18栋一层平面图 1:100

项目负责人	方仕友 周玉凯	签字	会签专业/人员	专业名称: 建筑	项目号: GD-20-01
专业负责人	周玉凯	签字		建(构)筑物编号或名称: 18#	项目名称: 万象观邸
审核	周玉凯	签字		北京世纪中天国际建筑设计有限公司 设计更改通知单	更改编号: (建)塔楼改2022-18C
校对	方仕友	签字			更改日期: 2024年10月30日
修改人	黄杰	签字			共4页 第3页

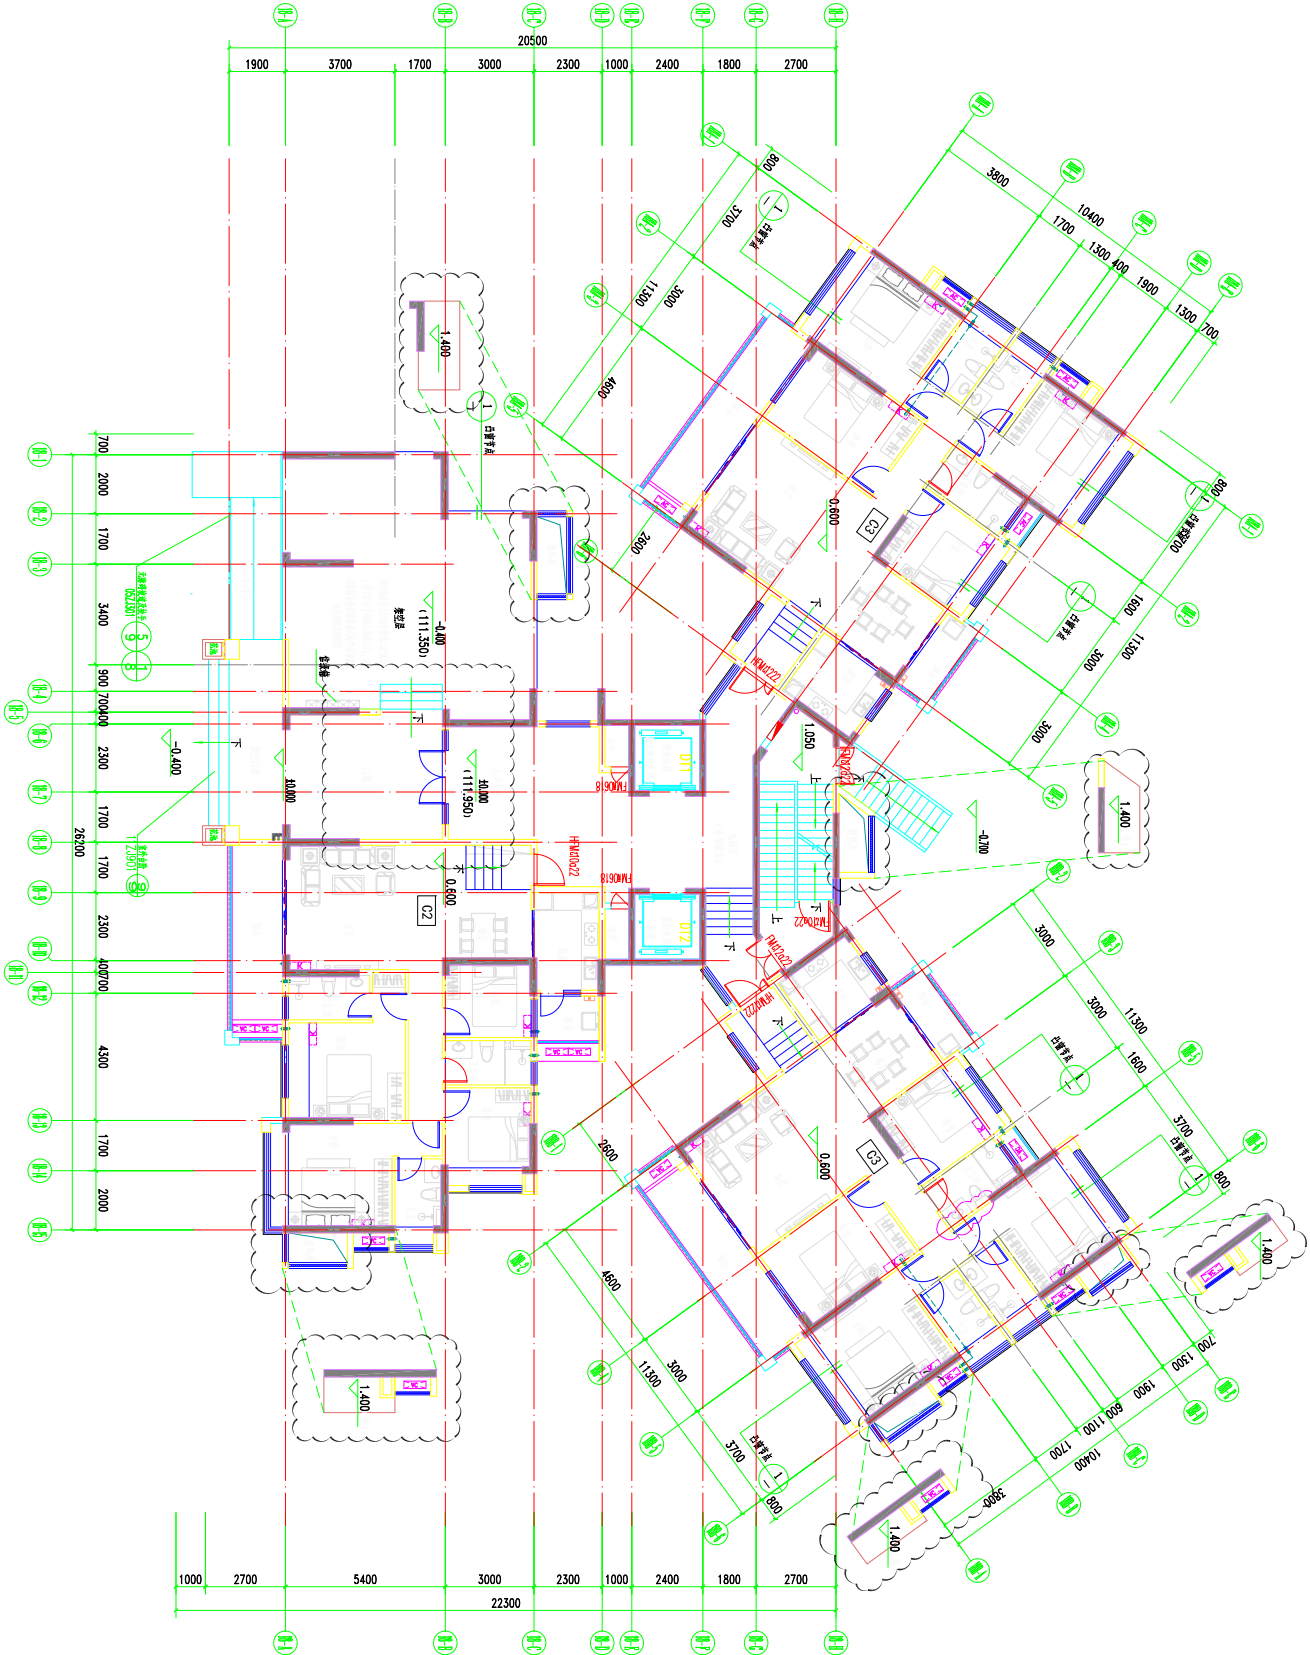
修改内容: 1.根据施工图审查意见, 18#一层补充地下室出地面风井, 风井高度小于2.2m不计算面积, 具体详以下:
2.入户大堂隔墙及门联窗位置调整, 调整后大堂建筑面积减小13.02m², 具体详以下:
